**Avis délibéré  
de la Mission régionale d'autorité environnementale  
Provence-Alpes-Côte d'Azur**

**sur le projet de reconversion de la plateforme de la Mède sur  
les communes de Châteauneuf-les-Martigues et de Martigues  
(13)**

**N° MRAe  
2021APPACA53/2936**

Avis du 23 septembre 2021 sur le projet de reconversion de la plateforme de la Mède sur les communes de Châteauneuf-les-Martigues et de Martigues (13)

Figure 3: schéma de la chaîne de production de biocarburants à base d'huile de palme certifiée.  
Source : annexe I.

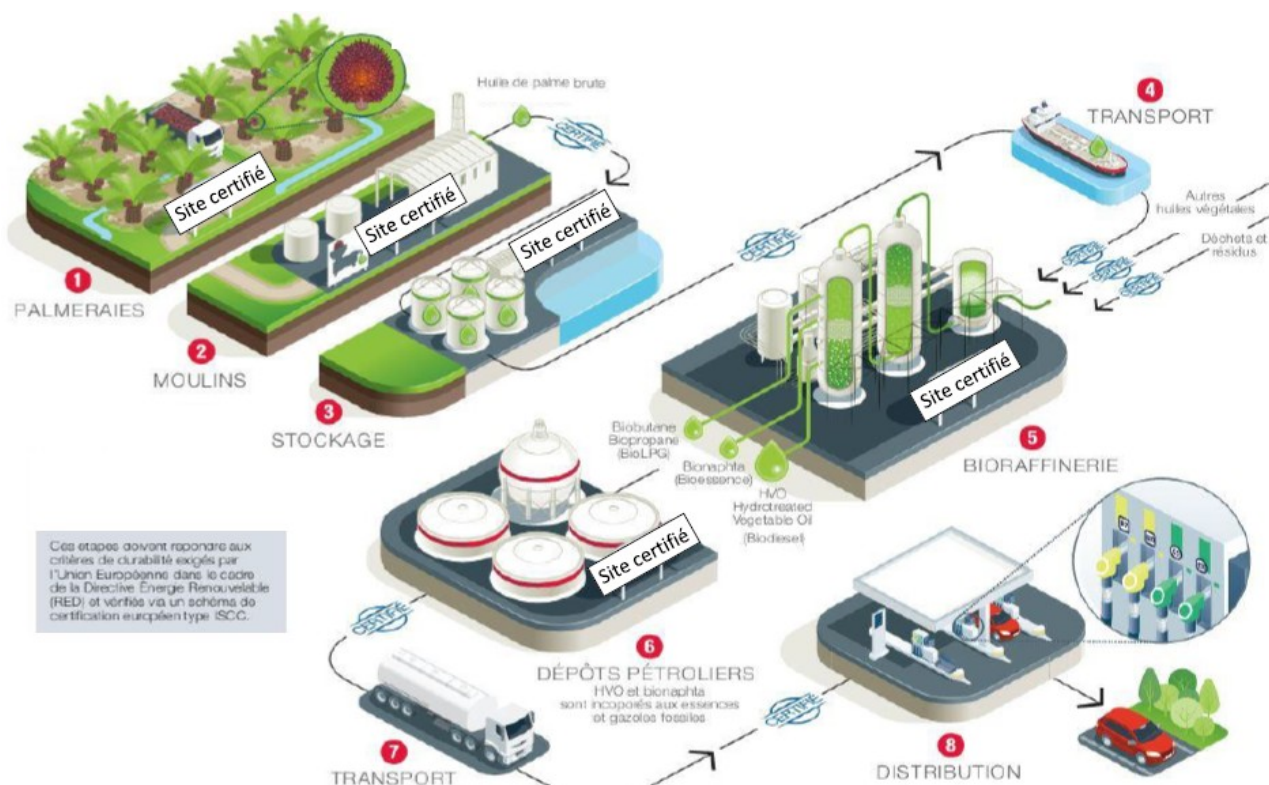
La MRAe relève que le dossier ne distingue pas clairement, pour chaque scénario (A, B C et D), le détail des quantités de GES émises par chaque grande source d'émissions :

- la production d'huiles végétales, en précisant la part pour chaque huile végétale approvisionnée (effet CASI<sup>16</sup> inclus) ;
- le transport des huiles végétales (étape 4 de la figure 3), en précisant la part pour chaque huile végétale approvisionnée ;
- la plateforme de La Mède elle-même (cf. étapes 5 et 6 de la figure 3) dans sa nouvelle configuration « bioraffinerie ».

**La MRAe recommande d'expliquer les raisons pour lesquelles les émissions de GES sont les mêmes quelles que soient les huiles végétales certifiées considérées, en précisant notamment**

**les émissions liées, d'une part à la production et, d'autre part au transport de chaque huile. La MRAe recommande également de préciser les méthodologies liées aux certifications de toutes les huiles végétales susceptibles d'être utilisées pour l'approvisionnement de la bioraffinerie, leurs conditions de mise en œuvre sur le terrain et leurs modalités de contrôle par TotalEnergies Raffinage France.**

Figure 4: localisation des points de mesures acoustiques lors de la campagne des 08/10, 25 et 26/11/2019.  
Source : annexe N4

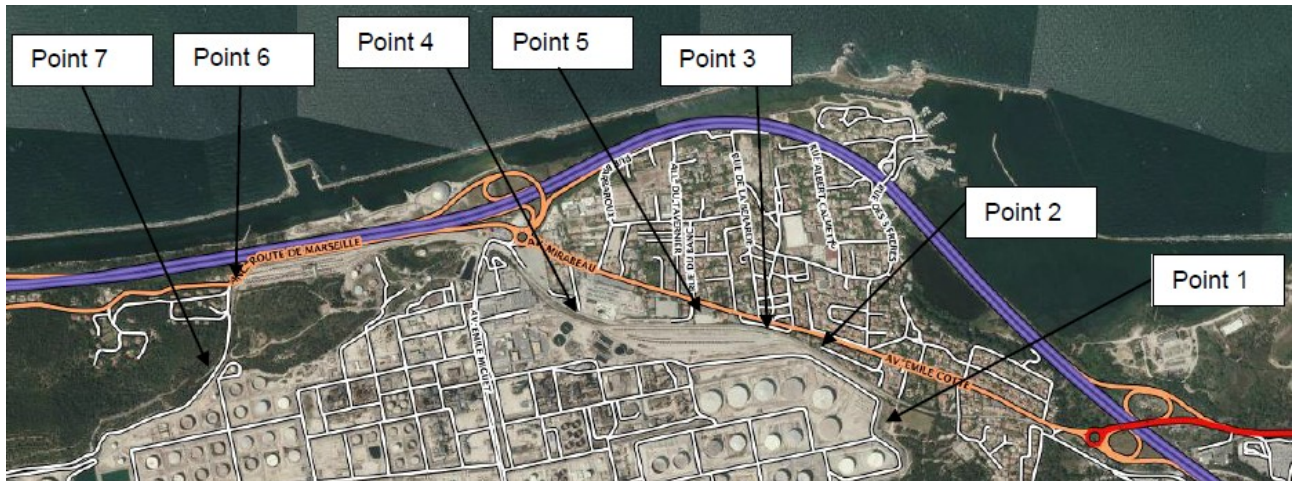
Selon l'annexe N4, par courrier en date du 08/11/2019, le préfet des Bouches-du-Rhône a signalé à TotalEnergies Raffinage France, que ses services<sup>39</sup> avaient reçu plusieurs signalements relatifs à des nuisances sonores, de la part du voisinage de la plateforme de la Mède depuis le démarrage des installations de production de biocarburants. Le préfet a demandé au maître d'ouvrage d'effectuer des mesures des émissions sonores des installations. Les mesures de bruit effectuées à proximité du projet, en périodes de jour et de nuit, les 08/10/2019, 25 et 26/11/2019, ont montré que les bruits émis par le fonctionnement des installations ne respectent pas les exigences réglementaires en période de nuit. Le niveau de bruit réglementaire de 60 dB(A) est dépassé sur les points 4 (60,5) et 5 (61,5) ; l'émergence réglementaire de 3 dB est dépassée sur les points 2 (+ 7) et 3 (+ 13,5).

Suite aux premiers travaux réalisés en mai 2020 sur le reformeur, une nouvelle campagne de mesures a été réalisée en juillet 2020, suite à une [mise en demeure du préfet](#), afin de mesurer l'efficacité des aménagements entrepris sur l'environnement sonore des installations. Selon l'annexe N5, les mesures de bruit effectuées à proximité du projet, en périodes de jour et de nuit, les 20 et 21/07/2020, ont montré que les bruits émis par le fonctionnement des installations ne respectent pas les exigences réglementaires en période de nuit. Le niveau de bruit réglementaire de 60 dB(A) est dépassé sur le point 5 (62,5) ; l'émergence réglementaire de 3 dB est dépassée sur le point 3 (+ 17).

Selon l'étude d'impact, le maître d'ouvrage a entrepris de déterminer la cause des dépassements des valeurs réglementaires. Cette étude est en cours lors de la rédaction de la mise à jour de l'étude d'impact initiale. La MRAe relève que TotalEnergies Raffinage France « *étudiera et définira les mesures à mettre en œuvre pour se mettre en conformité dès lors que les résultats de cette étude seront connus* ».
